改善箇所説明図

コントロールユニット (CUV3)

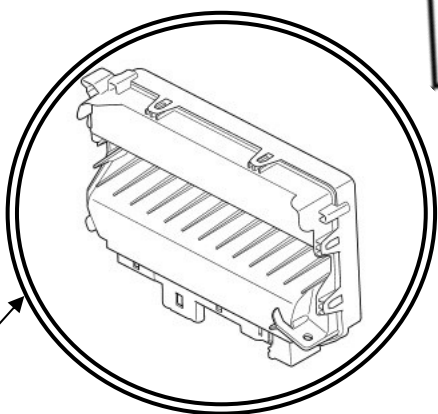
灯火類を制御するコントロールユニットのプログラムが不適切なため、リモコンキーにある灯火チェック機能ボタンを操作すると制動灯・後退灯等の全ての灯火が順次、自動的に点灯と消灯を繰り返す。

また、アプローチライト機能ボタンを操作すると方向指示器が点灯したままとなり保安基準に抵触する。

全車両、ソフトウェアを更新版にアップデートし、当該機能を無効化する。

識別：助手席運転席ドアヒンジに黄色ペイントを塗布する。
